### **Planungsausschuss am 14. November 2024**

### **TOP 6 Konzeptbeschluss: Radroute Weststadt – Innenstadt – Durlach-Aue, Teil- stück Knotenpunkt Kriegsstraße / Brauerstraße / Reinhold-Frank-Straße Ergänzte Stellungnahme nach Veröffentlichung der Anlagen 4 und 5**

Abbildung 1: Mögliches Signalprogramm bei einer Kreuzung mit baulich angelegten Radwegen (z.B. NL-Variante). Nach: Jolasse Lampert, Markus Franke: "Radverkehrssicherheit durch getrennte Signalisierung an Knotenpunkten". In: Straßenverkehrstechnik 2.2023; Kirschbaum-Verlag, Bonn (Bild 10 und 11)

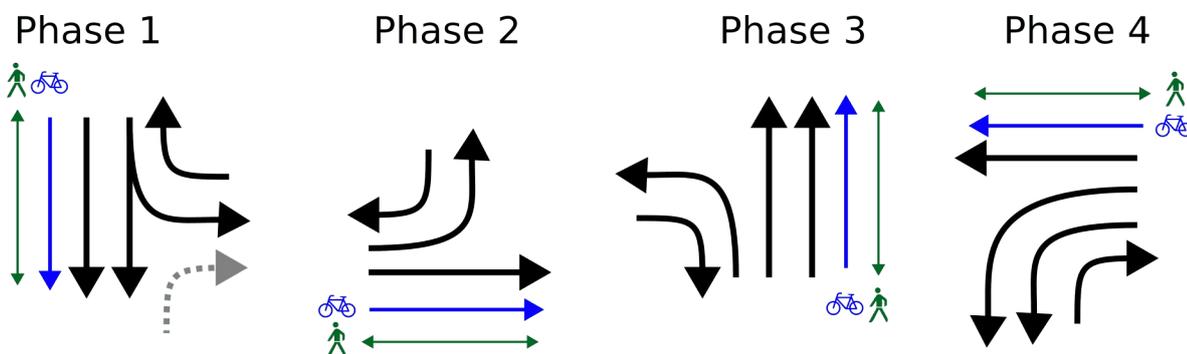
Die Stadtverwaltung verweist auf unzureichende Erkenntnisse bezüglich der Verkehrssicherheit, die gegen die niederländische Kreuzungsform sprechen. Strittig ist bei dieser Kreuzung die Entschärfung des Rechtsabbieger-Konflikts. Dies wird in den Niederlanden durch getrennte Grünphasen gelöst. In Deutschland hält man hingegen zulasten der Verkehrssicherheit – im Widerspruch zu „Vision Zero“ – an konfliktbehafteten parallelen Grünphasen fest.

Variante 1 wird im Sicherheitsaudit ein Signalprogramm-Entwurf mit vier Phasen zitiert. Auch für die Variante NL wird im Sicherheitsaudit ein vierphasiger Signalprogramm-Entwurf der Stadtverwaltung zitiert, der jedoch weiterhin „bedingt verträgliche“ Rechtsabbiegerkonflikte enthält. Wenn in jeder Knotenpunktzufahrt ein Rechtsabbiege-Fahrstreifen angelegt wird, ist ein das in Abbildung 1 gezeigte Signalprogramm vorstellbar. Dieses hat keine bedingt verträglichen Konflikte. Kfz-Leistungsdefizite bei der stark belasteten Fahrtbeziehung von der Brauerstraße in die Kriegsstraße Ost könnte man durch eine Drei-

ecksinsel mit Spuraddition entgegentreten, die aber zur Sicherung des Fuß- und Radverkehrs in der Signalisierung einbezogen bleiben sollte. <sup>1</sup>. Für eine derartige Anpassung bedarf es eigenständiger Fahrstreifen für Rechtsabbieger in allen vier Zufahrten.

Abbildung 2: Im Text erwähnte Örtlichkeiten

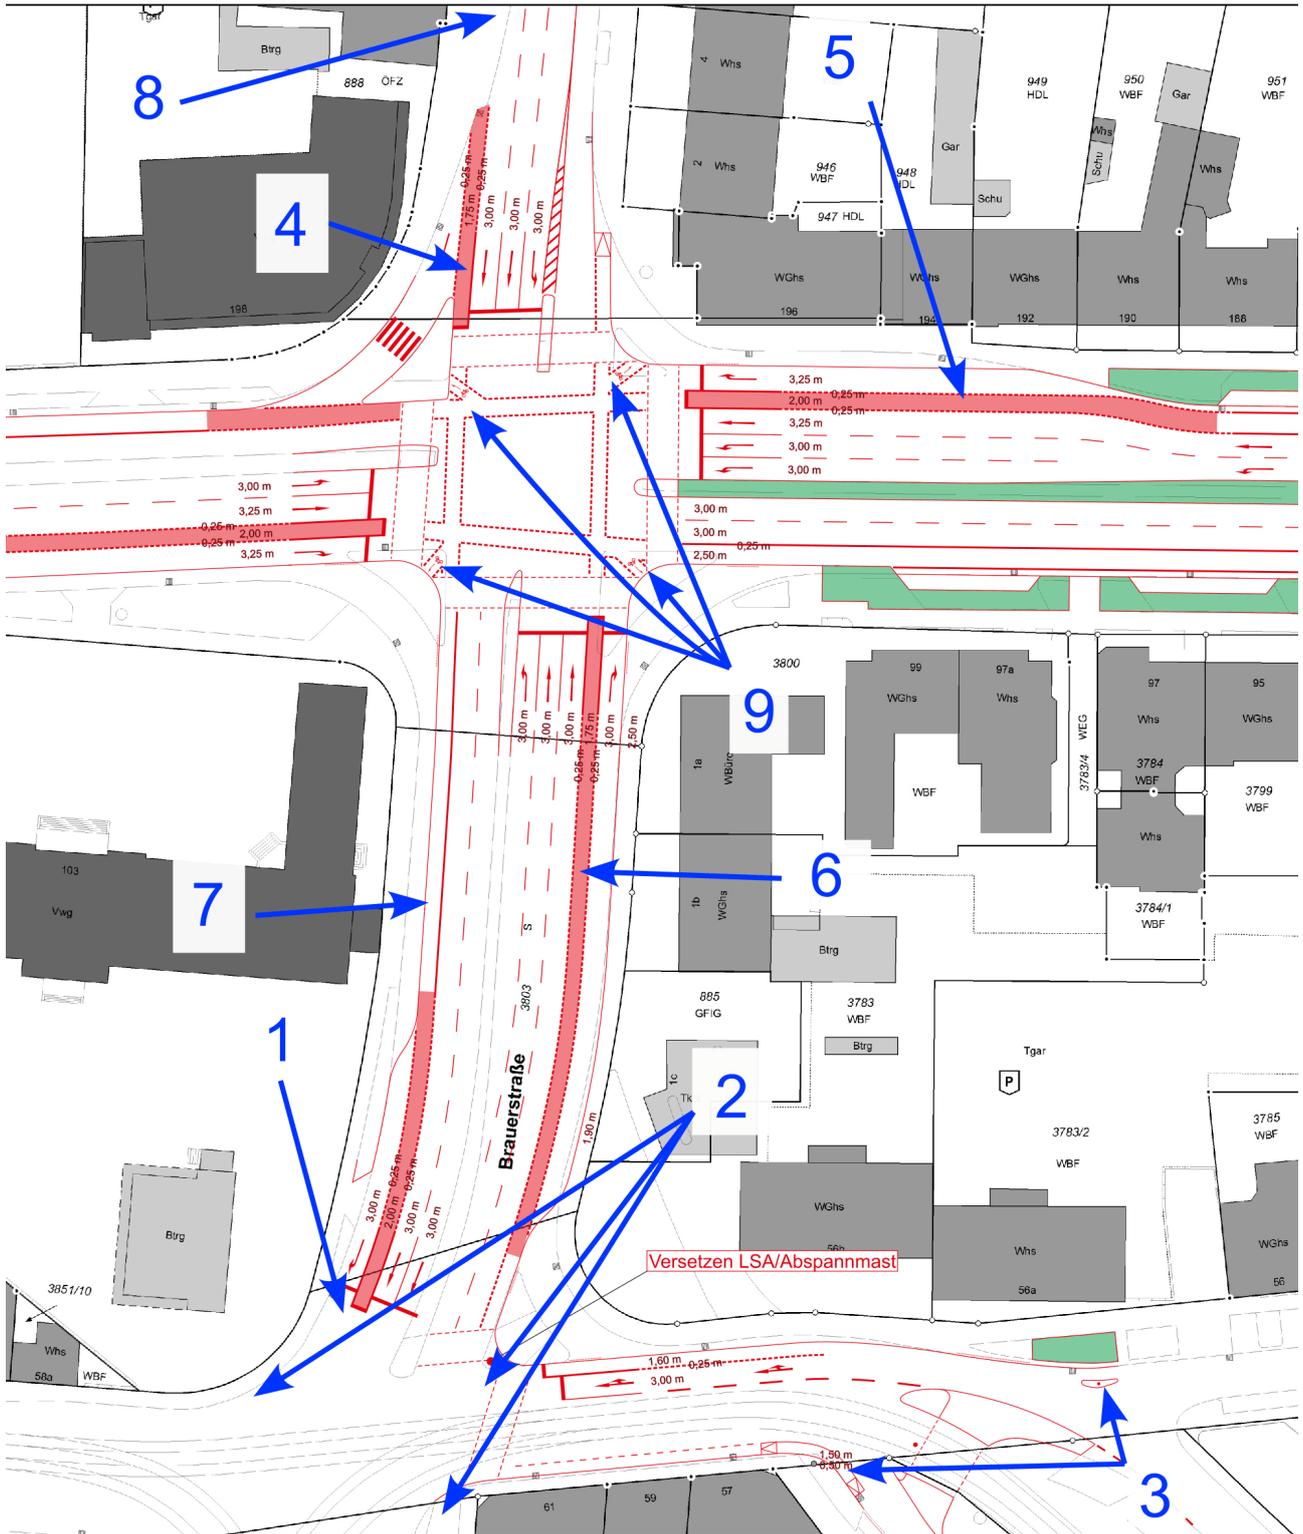
- von Norden kommend mit einer bedarfsgesteuerten Fahrradschleuse, da das indirekte Linksabbiegen mit großen Umwegen verbunden ist und weitere Verkehrsströme unnötig gekreuzt werden würden (Nr. 1 in Abbildung 2)
- von Osten, Süden und Westen kommend als indirektes Linksabbiegen mit einer Aufstellfläche am Fahrbahnrand (ähnlich Kreuzung Brauerstraße/Kriegsstraße/Reinhold-Frank-Straße; Nr. 2)

Wir begrüßen, dass an der Ecke Gartenstraße/Jollystraße gegen das Schneiden von Kurven Schutzinseln bzw. Radwege im Kurvenbereich angelegt werden (Nr. 3).

Diverse wissenschaftliche Untersuchungen belegen, dass Überholabstände von der Breite der Radverkehrsanlagen abhängen<sup>3</sup>. In der Reinhold-Frank-Straße von Norden kommend (Nr. 4) und in der Kriegsstraße von Osten (Nr. 5) kommend könnten die Radfahrstreifen von 1,75 bzw. 2,00 m auf 2,50 m verbreitert werden. Die Seitenräume/Dreiecksinseln sind groß genug.

Von Süden kommend (Nr. 6) ist der Radfahrstreifen inmitten zahlreicher Kfz-Fahrstreifen nur 1,75 m breit. Eine Einhaltung der Überholmindestabstände (1,50 m innerorts) ist dort für Lkw nur mit einem Fahrstreifenwechsel möglich. Durch eine Verbreiterung der Fahrbahn nach Westen oder Verschmälerung der Mittelinsel könnten Flächenreserven sinnvoll verwendet werden.

Obwohl es sich bei der Brauerstraße um eine Hauptradroute handelt und ausreichende Platzreserven vorhanden sind, wird der südwärts führende Radfahrstreifen (Nr. 7) nur mit einer Breite von 2,0 m geplant. Die Verwaltung schreibt auf Seite 3 der Vorlage, dass damit ein konfliktfreies Überholen Radfahrender untereinander möglich sei. Das Regelwerk schränkt, wie die Verwaltung selbst in der Vergangenheit einräumte auf „einschränkte Bewegungsspielräume“ ein<sup>4</sup>.

Nach Kritik durch den Auditor wurden die Aufstellflächen für das indirekte Linksabbiegen auf die Gehwege verschoben, ohne dort explizit gekennzeichnete Verkehrsflächen für Radfahrende baulich anzulegen (Nr. 9). Damit wird Radfahrenden signalisiert, dass bei Bedarf einfach Fußverkehrsflächen benutzt werden dürfen und sollen. Damit wird das Gehwegradeln gefördert. Es erscheint uns zweifelhaft, ob die damit angedeuteten Kurven überhaupt für Fahrräder mit Anhänger oder langem Radstand (Lastenräder) fahrbar sind.
